Keuringsverslag van een elektrische laagspanning- en zeer lage spanningsinstallatie

NIET CONFORM

Datum keuring: 18/02/2025

Controlebezoek van een oude huishoudelijke elektrische installatie van een wooneenheid bij verkoop op vraag van de verkoper volgens (KB 08/09/2019) - AREI Boek 1- 8.4.2. en 8.2.1. en 4.2.4.3.

Afbeelding schakel- en verdeelbord:

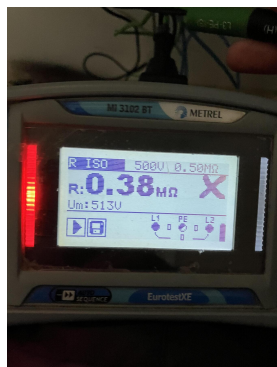
I5.09 De genaakbare, naakte onder spanning staande delen zijn onvoldoende afgeschermd. (Boek 1 Afdeling 5.1.4. en 4.2.2.3.)

I5.10 Niet gebruikte invoeringen van het verdeelbord zijn niet correct of onvoldoende afgedicht. (Boek 1 Afdeling 5.1.4. en 4.2.2.3.)

I5.13 De nominale spanning dient duidelijk vermeld te worden op een oordeelkundig gekozen plaats. (Boek 1 Onderafdeling 3.1.3.3.)

I6.01 Een verzegelbare differentieelstroombeschermingsinrichting dient geplaatst te worden aan het begin van de installatie. (Boek 1 Onderafdeling 4.2.4.3.) Verzegelkapjes ontbreken

I6.03 De nominale stroomsterkte van de algemene en/of bijkomende differentieelschakelaar dient aangepast te zijn aan de overstroombeveiliging. (Boek 1 Afdeling 4.4.1.) Differentieelstroomschakelaar 30mA

nota/note 16 Eén of meerdere differentieelstroominrichtingen en/of automatische schakelaars kunnen niet opnieuw worden ingeschakeld. Deze dienen vervangen te worden. Automaat kring 12
